# febiEXAKT

## Sada žebrovaných klínových řemenů

### febi č. 40308

vhodné pro  
**Motory 1,6 TDI a 2,0 TDI Audi, VW, Seat a Škoda se vstřikovacím systémem se sběrnou lištou**

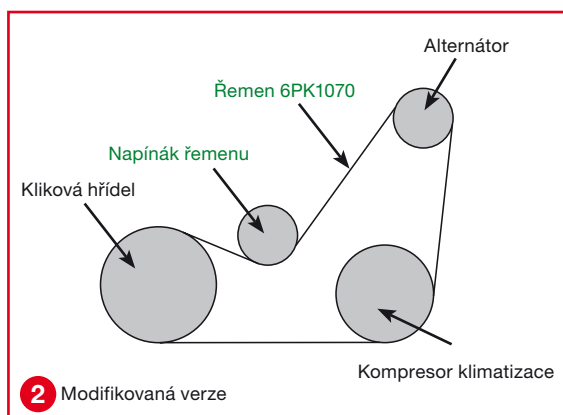
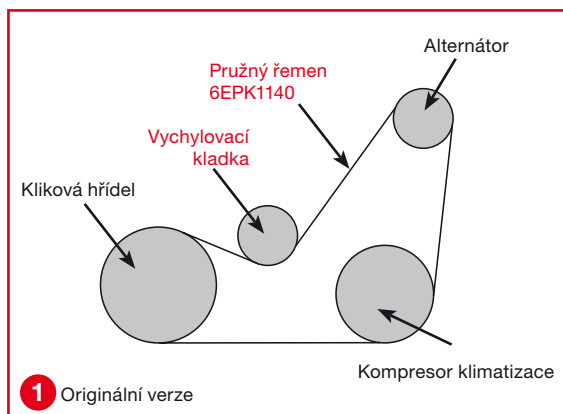
Pružný žebrovaný klínový řemen 6EPK1140 pro výše uvedené motory již není instalován a nový řemen 6PK1070 nelze instalovat přímo.

Originální verze pomocného pohonu byla poháněna pružným žebrovaným klínovým řemenem a vychylovací kladkou (obr. 1). Výrobci vozidel vyvinuli nový design pomocného pohonu za účelem zlepšení provozních charakteristik.

Modifikovaná verze využívá místo pružného řemenu a vychylovací kladky nový žebrovaný klínový řemen a napínací prvek (obr. 2). Z tohoto důvodu kromě součástek, které jsou dostupné jednotlivě, společnost febi bilstein také nabízí kompletní sadu žebrovaných klínových řemenů (febi č. 40308), která také zahrnuje montážní šroub, nový řemen (febi č. 37533) a napínák řemenu (febi č. 27618).
